改善箇所説明図

基準不適合発生箇所

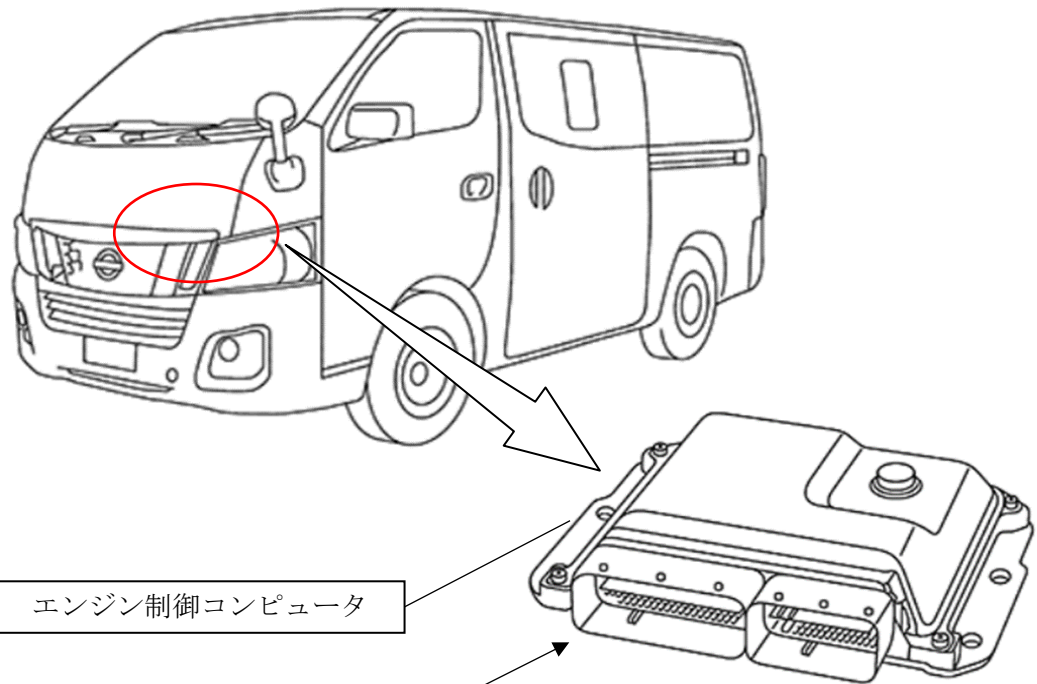
エンジン制御コンピュータにおいて、OBD診断の警告灯点灯の設定が不適切なため、特定の診断項目で異常判定時に警告灯が点灯しないおそれがある。

全車両、当該エンジン制御コンピュータのプログラムを修正する。

識別：赤色のシールをモデルナンバープレートの右横に貼り付ける。
